Ausgabe 3/2008

Neue BPW Stoßdämpfer

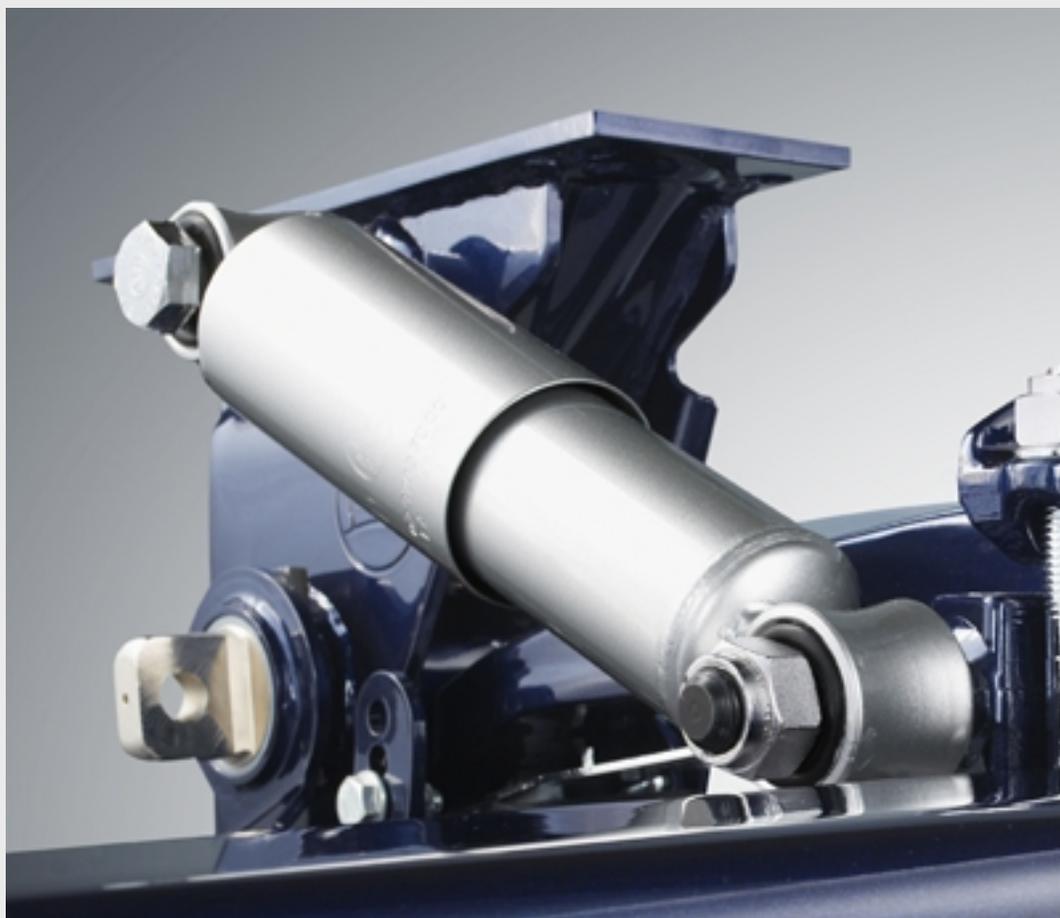
Durch die technische Weiterentwicklung der bewährten BPW Stoßdämpfer wurden zusätzliche Vorteile realisiert:

- Sehr gute Dämpfungseigenschaften durch optimierte Kennlinien und verbessertes Ansprechverhalten
- Optimierter Einbauraum durch einen verringerten Schutzrohrdurchmesser von 82 mm auf 75 mm (unteres Rohr von 72 mm auf 65 mm)
- Gewichtsreduzierung um ca. 1 kg (je Achse)
- Identische Einbau- und Anschlussmaße gegenüber den bisherigen Ausführungen gewährleisten eine 100%-ige Austauschbarkeit

- Es ist zu beachten, dass eine Änderung Achsweise erfolgen muss
(2 gleiche Dämpfer pro Achse)
 - Eine unterschiedliche Bestückung innerhalb des
Fahrzeugs ist jedoch zulässig
- Die bekannten „alten“ Varianten werden auslaufen und
grundsätzlich durch die neuen Varianten ersetzt
- Somit weniger Varianten, einfachere Lagerhaltung
und Identifizierung
